**Avis de la mission régionale d'autorité environnementale  
sur la création d'un lotissement d'activités « Ampère » au lieu-  
dit « La Ménude » à Plaisance du Touch (Haute-Garonne)**

N°Saisine : 2021-9460

N°MRAe : 2021APO66

Avis émis le 30 juillet 2021

Illustration 23 : Localisation des stations du Trèfle écailleux (Projet Val Tolosa - THEMA Environnement, 2016)

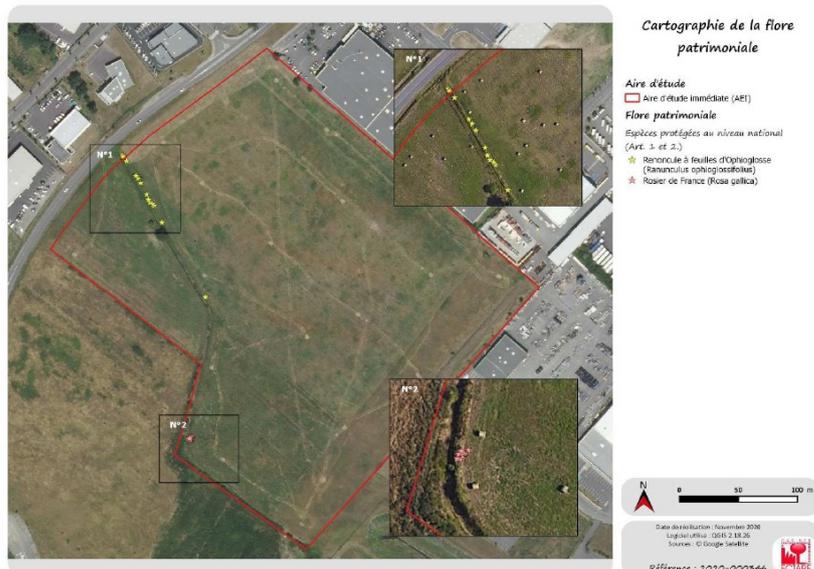
La MRAe constate que, bien que plusieurs espèces et stations de flore n'aient pas été retrouvées lors des campagnes de terrain de 2019 et 2020, l'argumentation permettant de justifier l'absence de leur prise en compte n'est pas suffisante :

- il est expliqué que le trèfle écailleux n'a pas été revu, mais il n'est pas mentionné qu'une banque de graines peut persister et que l'espèce peut ainsi s'exprimer à nouveau lorsque les conditions lui sont plus favorables<sup>11</sup> ;
- il n'est pas non plus précisé si le Sérapias en coeur a été recherché sur le site proprement dit en 2019-2020 ;
- enfin plusieurs stations de Rose de France, dont deux non revues par le bureau d'étude, ont été identifiées par le conservatoire botanique des Pyrénées et de Midi-Pyrénées qui s'est rendu sur site en juin 2021. Ces mêmes stations, déjà identifiées, sont situées dans le macro-lot 4 du projet et en limite du

Les stations de Rose de France et de Trèfles écailleux non revues lors des inventaires doivent être prises en compte et faire rapidement l'objet de mesures. Bien que la gestion actuelle ne soit pas favorable à leur expression, on ne peut considérer qu'elles aient disparu<sup>13</sup>. Des données de surfaces et d'effectifs, un compte-rendu détaillé de l'état de leur habitat ainsi qu'une carte précise de leur localisation sont attendus dans l'état initial.

**La MRAe recommande de compléter l'état initial en tenant compte de tous les inventaires réalisés entre 2015 et 2021. Elle recommande de préciser également si la recherche de Sérapias en coeur a bien été faite en précisant la période à laquelle elle a été recherchée.**

**La MRAe recommande d'indiquer les surfaces et les effectifs des stations de flore protégées, de les localiser précisément sur une carte et de préciser l'état de leur habitat.**

Illustration 3 : Carte de localisation des sondages

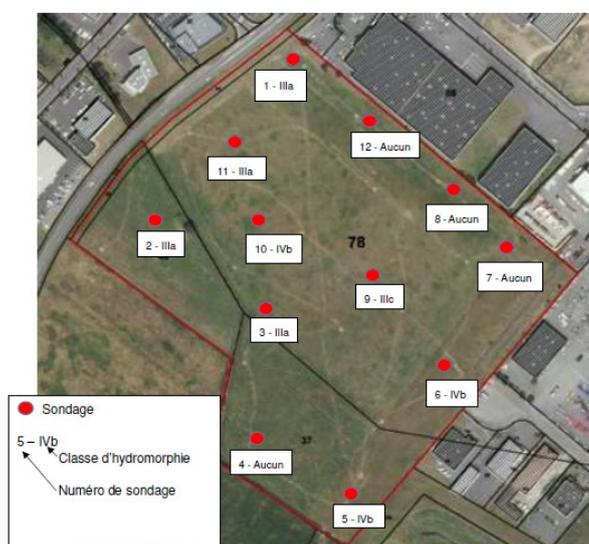
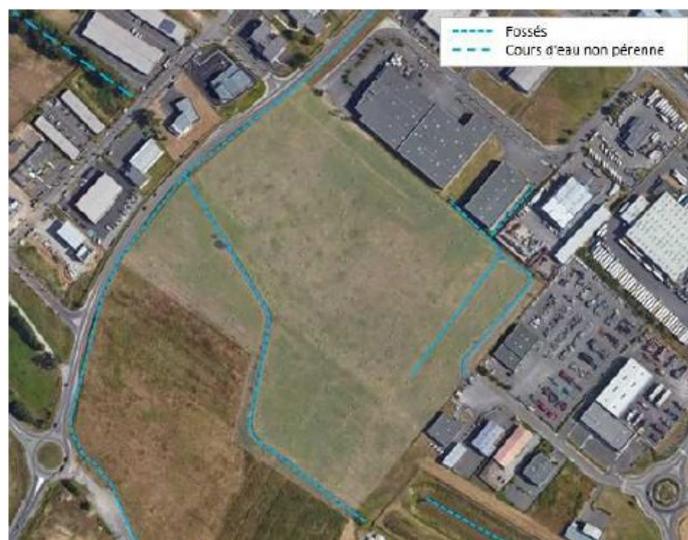
Concernant la méthode, le rapport d'étude indique (annexe 3) que les sondages pédologiques ont été réalisés en octobre 2020 grâce à une pelle mécanique, les sondages à la tarière s'étant révélés impossibles à réaliser jusqu'à la profondeur voulue (présence de graves limitant la pénétration de la tarière et/ou sables limoneux impossibles à remonter). La MRAe rappelle qu'avant d'utiliser une pelle mécanique, il est préférable d'essayer de réaliser les sondages à la tarière à une période où les sols sont supposés moins secs et donc moins compacts à savoir en fin d'hiver ou début de printemps.

De plus, l'examen du sol à une telle période aurait permis d'observer la réalité des excès d'eau, y compris dans le secteur des deux cours d'eau intermittents situés à l'est du projet au droit desquels aucune recherche ne semble avoir été effectuée.

Par ailleurs, la présence de fossés favorise la stagnation d'eau et le développement d'une ceinture végétale hygrophile. Des relevés floristiques pour les fossés et pour ces cours d'eau intermittents sont donc attendus

**La MRAe recommande de compléter le rapport sur les zones humides avec une analyse par relevés floristiques dans les périmètres des fossés et dans les secteurs des deux cours d'eau intermittents situés à l'est du site.**

**La MRAe note également que les sondages n'ont pas été réalisés selon une méthodologie habituelle et peu impactante.**
